Estudo de Impacte Ambiental do aumento da capacidade de valorização energética de resíduos não perigosos no Centro de Produção de Souselas da CIMPOR

Volume IV – Elementos Adicionais

Designação do Projeto:	Estudo de Impacte Ambiental do aumento da capacidade de valorização energética de resíduos não perigosos no Centro de Produção de Souselas da CIMPOR Volume IV – Elementos Adicionais
Cliente	CIMPOR – Indústria de Cimentos, S.A.
Nº do Relatório:	R208.26-22/06.09
Tipo de Documento:	Relatório Final
Data de Emissão:	3 de julho de 2026

Diagrama atual configuração licenciada da instalação de coincineração de resíduos

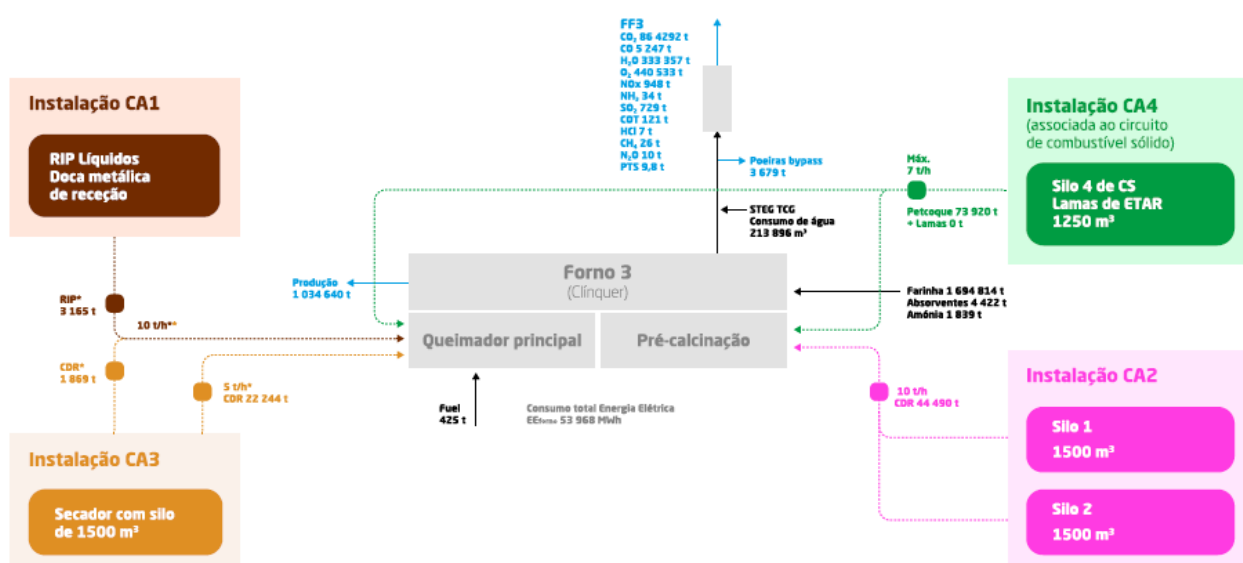
3.1 Descrever a instalação, a natureza e extensão das atividades a desenvolver no estabelecimento, com indicação dos balanços de entradas/consumos e saídas/emissões, e das operações de gestão de resíduos realizados aplicáveis, considerando a atual configuração licenciada da instalação de coincineração de resíduos, conforme ilustrado na Figura 2, designadamente:

No Anexo IV.4 e na Figura abaixo apresenta-se o diagrama do coprocessamento no forno 3 – situação atual, sendo que no RS do EIA manteve-se a Figura 3.2 anterior alusiva às capacidades licenciadas.

RNP: 22 t/h no Forno 3

- Pré-calcinador (PC): 10 t/h;
- Queimador Principal (QP): 5 t/h;
- QP e PC: 7 t/h de lamas secas de ETAR (LER 190805), em mistura com combustível principal

RP: 10 t/h no QP do Forno 3, num limite de 240 t/dia e 45 000 t/ano. O calor libertado pela coincineração de RP não pode exceder 20% do calor necessário no Forno 3.

Coprocessamento | Forno 3 - Situação futura

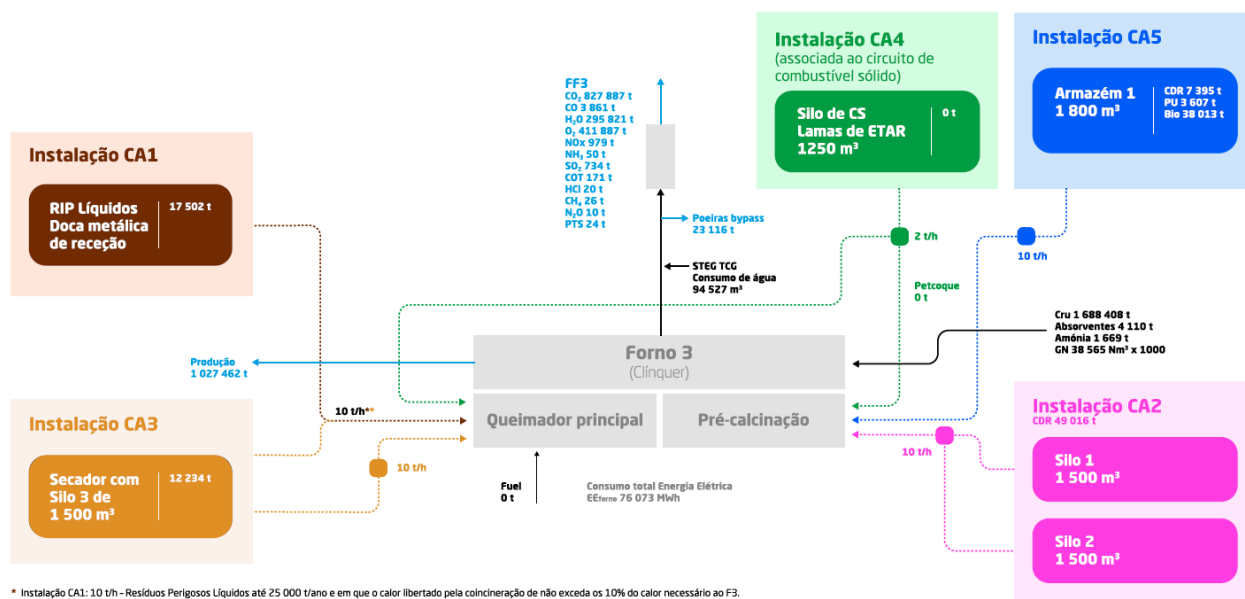
3.2 Descrever a instalação, a natureza e extensão das atividades a desenvolver no estabelecimento, com indicação dos balanços de entradas/consumos e saídas/emissões, e das operações de gestão de resíduos realizados aplicáveis, considerando a configuração após a execução do projeto de alteração, conforme ilustrado na Figura 3 (constante do documento “CPS_AN1-14_MemoriaDescritiva_09fev2026.pdf”), assim como a informação do Quadro Q40 — Caracterização do estabelecimento/instalação do Formulário, que refere as seguintes capacidades de coincineração:

No Anexo IV.4 e nas Figuras abaixo apresentam-se os diagramas do coprocessamento nos fornos 3 e 4– situação futura, sendo que no RS do EIA manteve-se a Figura 3.3 anterior alusiva às capacidades a licenciar.

RNP: 32 t/h no Forno 3

- Pré-calculador (PC): 10 + 10 t/h;
- Queimador Principal (QP): 10 t/h;
- QP e PC: 2 t/h de lamas secas de ETAR (LER 190805), em mistura com combustível principal.

RP: 10 t/h no QP do Forno 3, num limite de 240 t/dia e 45 000 t/ano. O calor libertado pela co-incineração de RP não pode exceder 20% do calor necessário no Forno 3.
